改善箇所説明図②

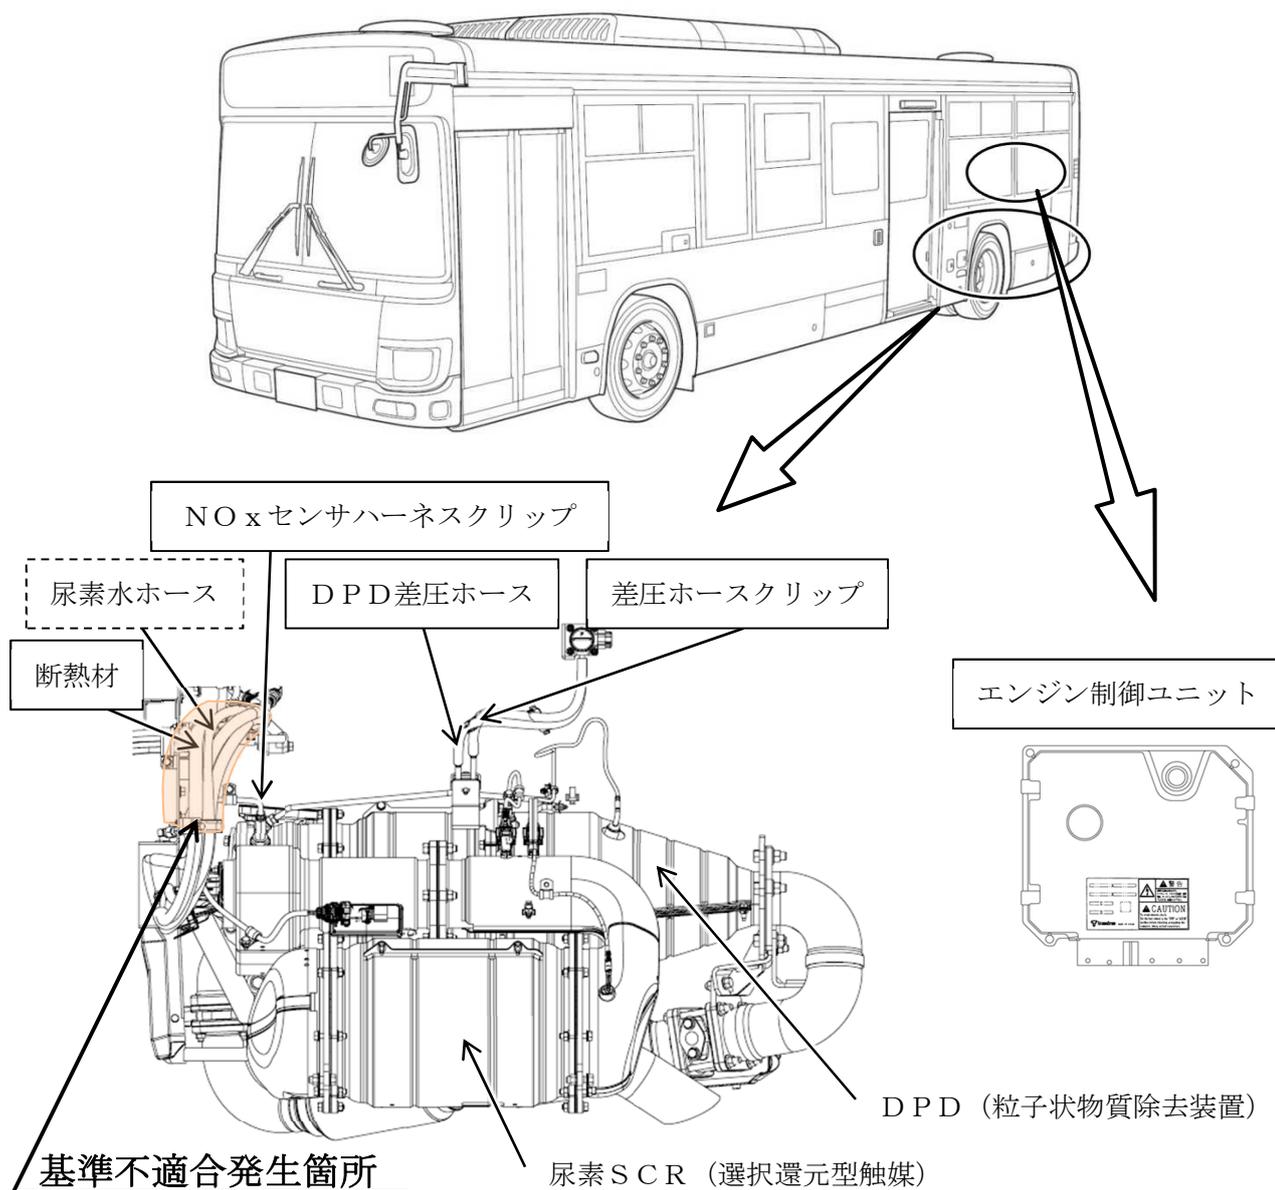
バスの排出ガス発散防止装置において、DPD（粒子状物質除去装置）再生時のエンジン制御プログラムが不適切なため、DPD再生用燃料の一部がDPDの下流で燃焼し、尿素SCR（選択還元型触媒）付近の排出ガス温度が高温となることがある。そのため、その放射熱により尿素水ホース等が溶損して尿素水が漏れ、排出ガス中の窒素酸化物（NO_x）の排出値が基準値を超えるおそれがある。

注： は交換、追加する部品を示す。

は溶損している場合に修復または交換する部品を示す。

全車両、エンジン制御ユニットを対策品に交換する。また、尿素水ホースに断熱材を追加し、差圧ホース、クリップを対策品に交換する。なお、尿素水ホースを点検し、溶損している場合は修復または新品に交換する。
